**CCR-VIA -- COMITATO DI COORDINAMENTO REGIONALE PER LA
VALUTAZIONE D'IMPATTO AMBIENTALE**

Giudizio n° 3712 del 28/07/2022

Oggetto: Progetto di ampliamento impianto di stoccaggio e recupero rifiuti non pericolosi

Tipo procedimento: Verifica di Assoggettabilità a VIA ai sensi dell'art. 19 del D.Lgs. 152/06 e ss.mm.ii.

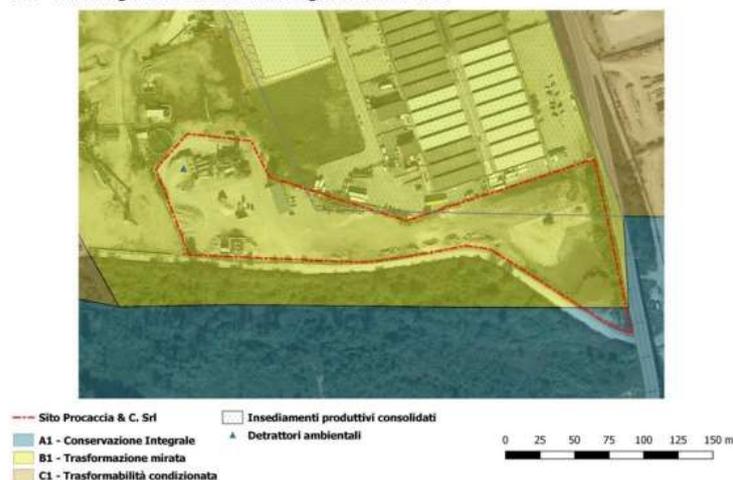
in quanto l'impianto di rifiuti ricade per la maggior parte in zona E1 "Ambito fluviale e della vegetazione ripariale" del Piano Regolatore Generale del Comune di Notaresco, Art. 72 delle relative NTA.

Il tecnico dichiara che in base al vigente PRG comunale, le aree di impianto sono così classificate:

- D1.B – Insediamenti produttivi di recente formazione
- E1.A – Ambiti fluviali e della vegetazione ripariale
